改善箇所説明図①

基準不適合箇所

【ロック取付断面図】

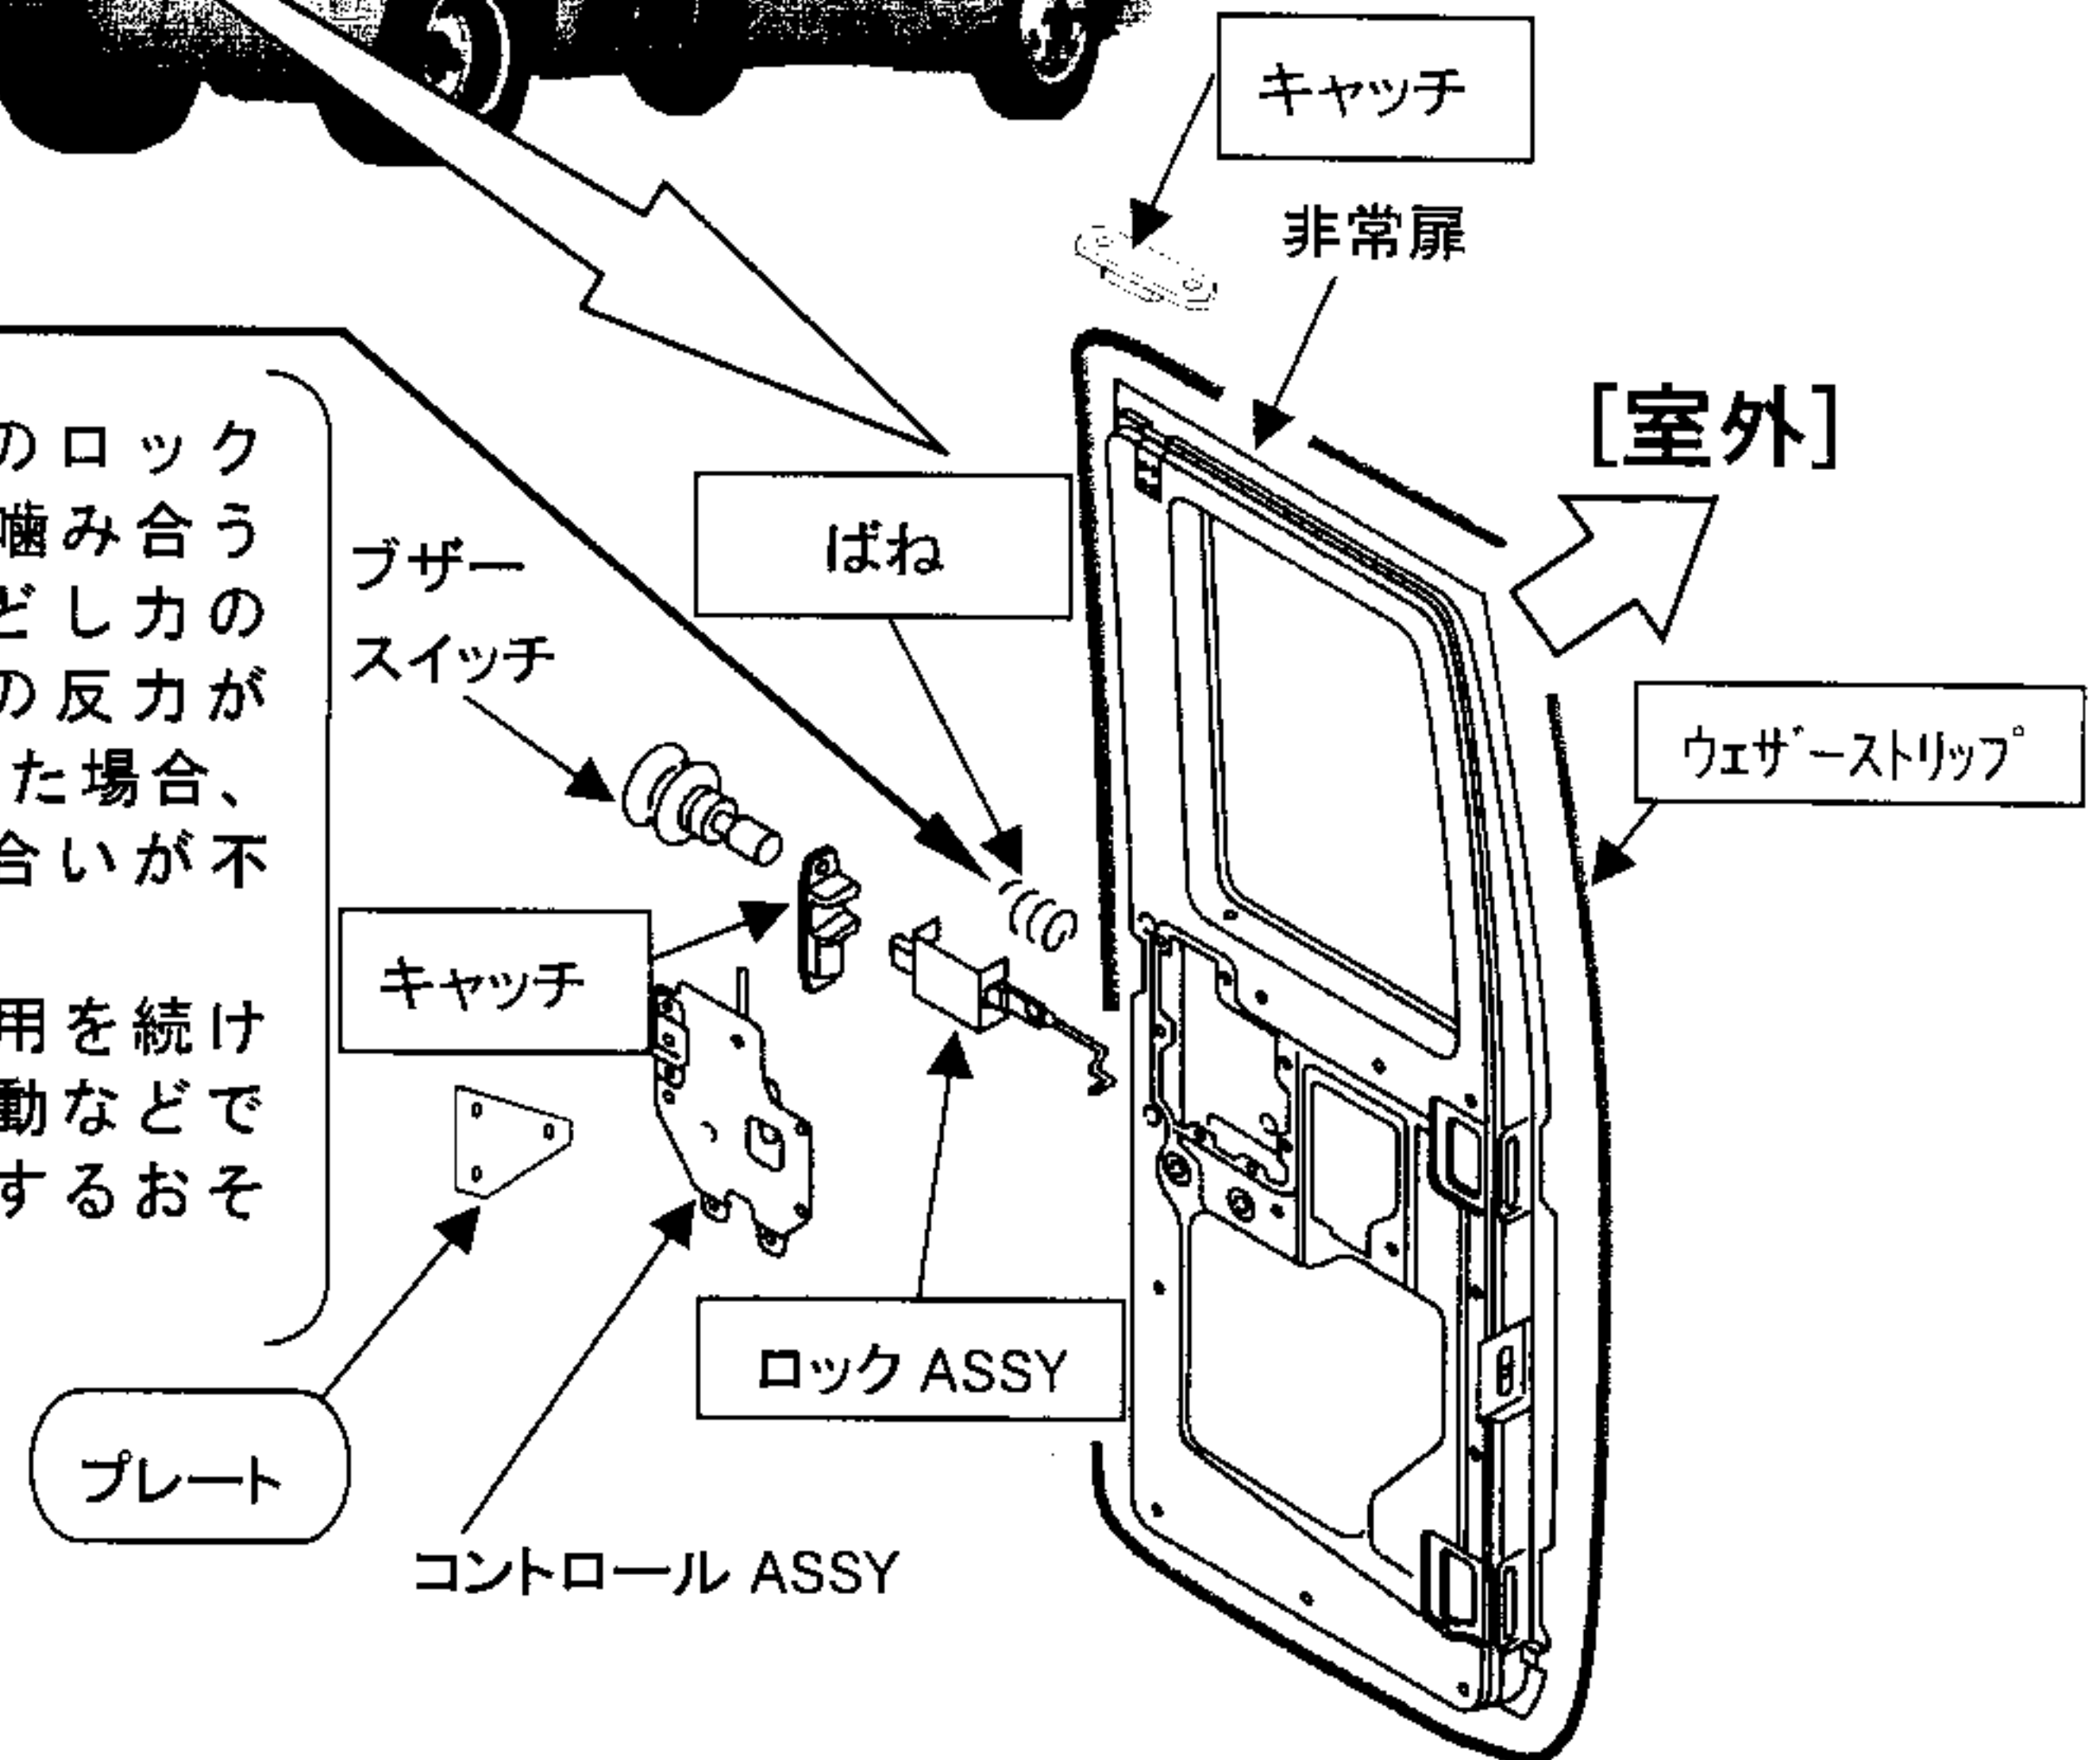
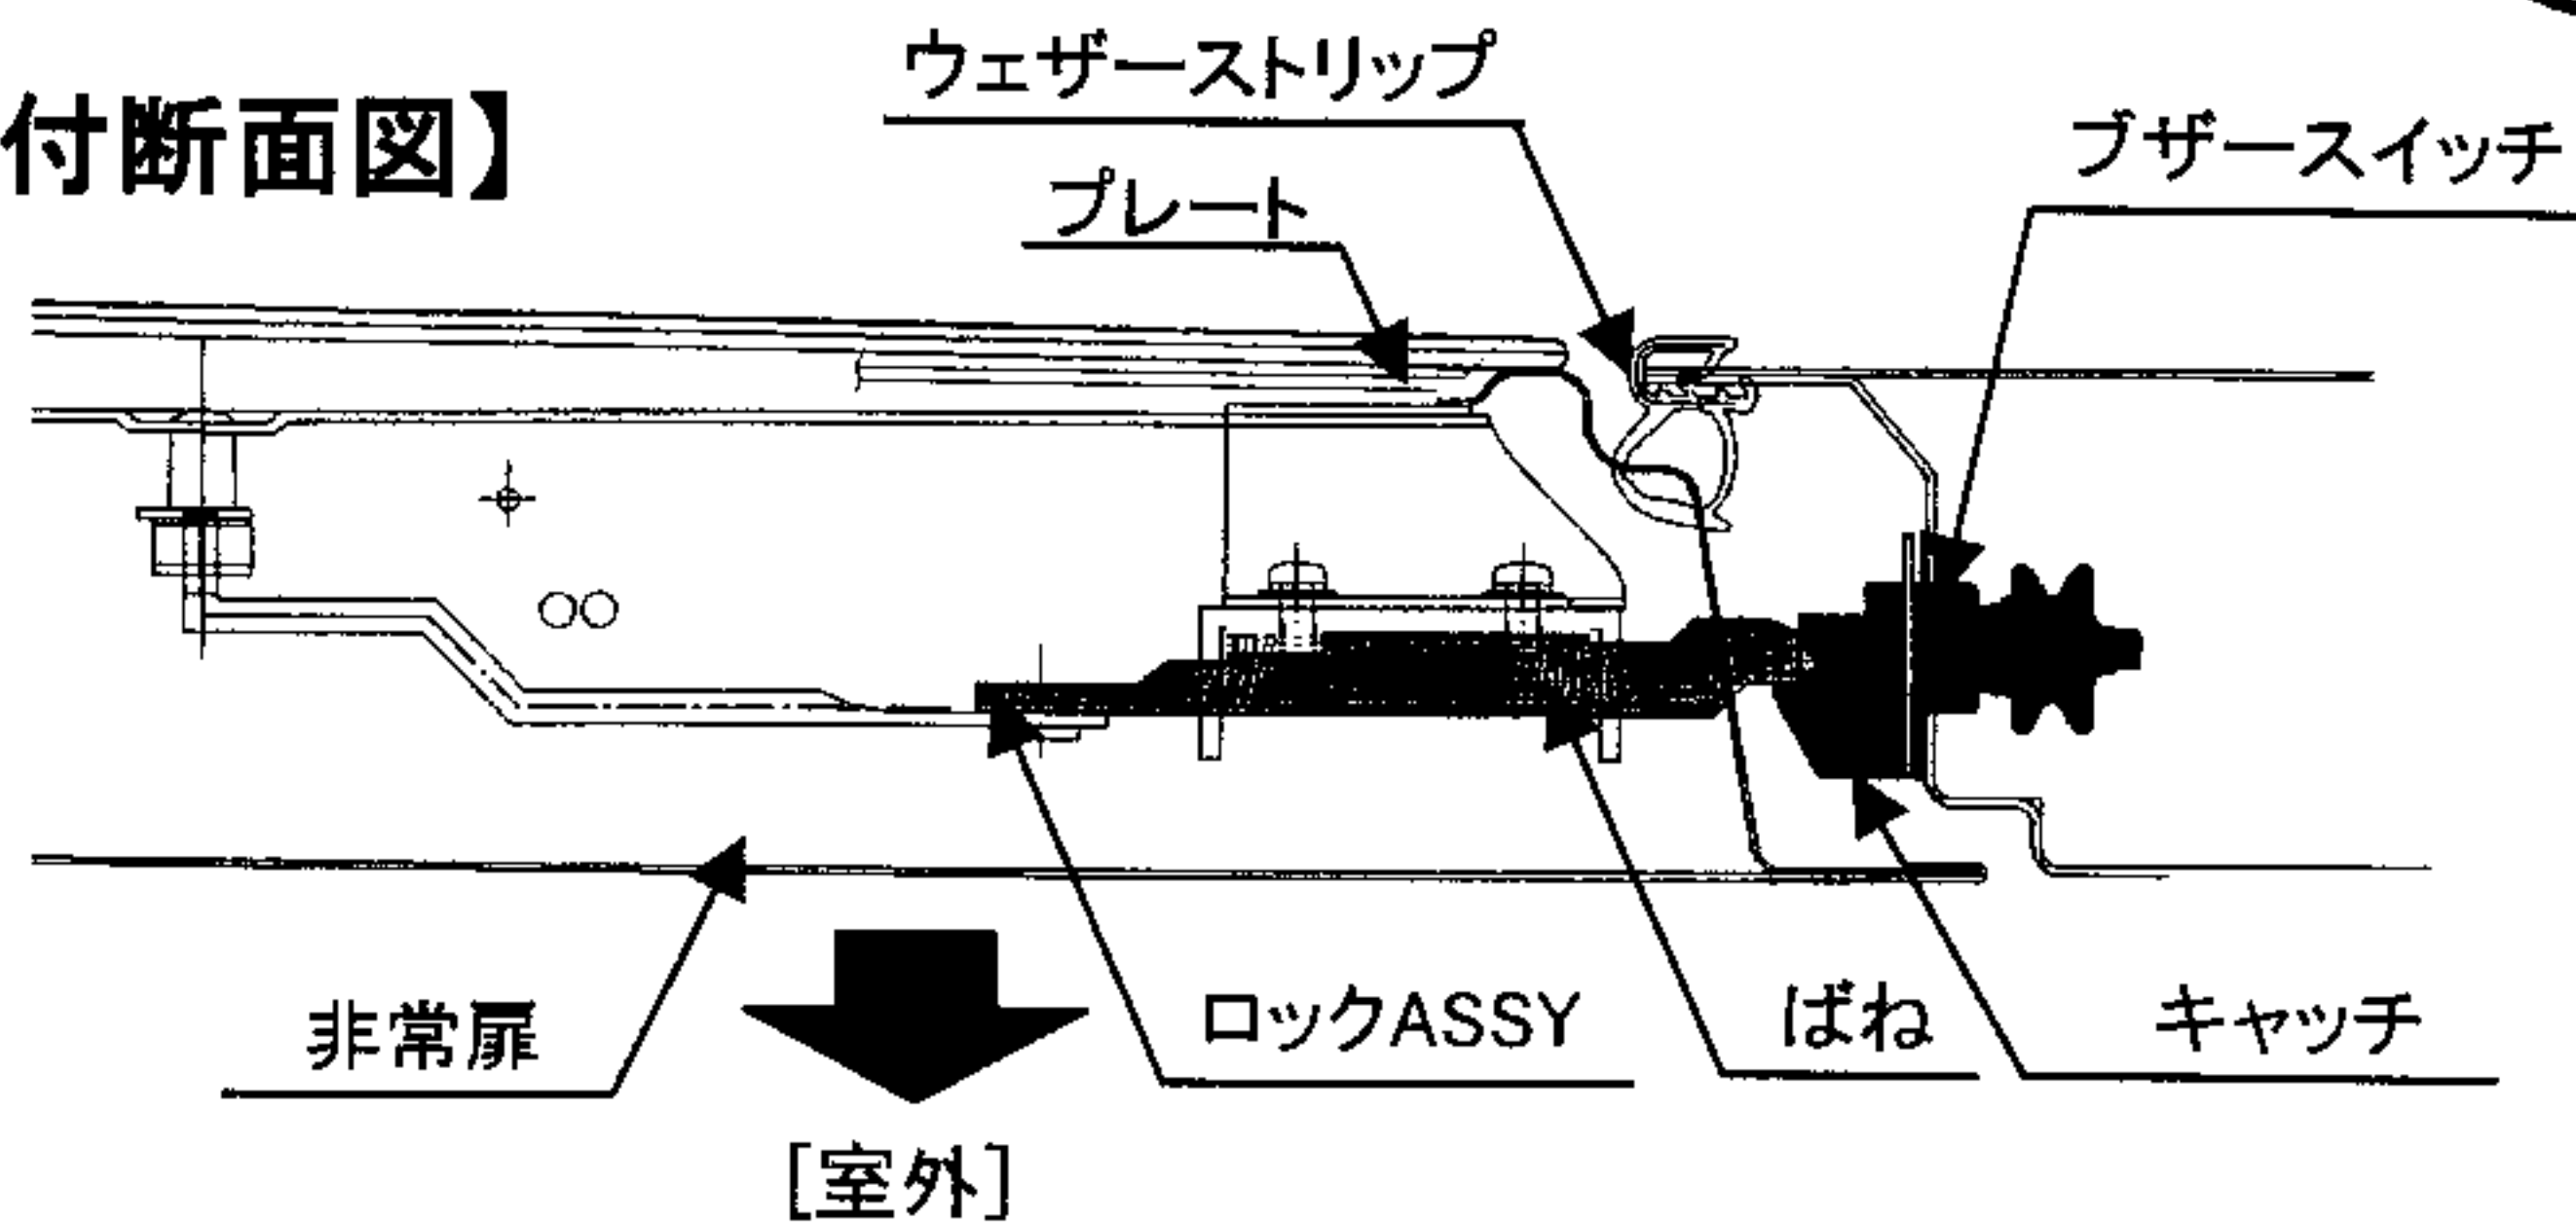
車体後面に設けている非常扉のロックシステムにおいて、キャッチと噛み合うロックをもどすばねの押しもどし力の設定及びウェザーストリップの反力が不適切なため、扉をゆっくり閉めた場合、当該ロックとキャッチの噛み合いが不十分となることがある。
そのため、そのままの状態で使用を続けると、最悪の場合、走行時の振動などで噛み合いが外れ、非常扉が開放するおそれがある。

全車両、ロック一式、キャッチ、ウェザーストリップを対策品に交換する。
なお、ロックシステムのばね力適正化に伴い、ロック取付部パネルに補強プレートを追加する。

注：□は交換部品を、○は追加部品を示します。
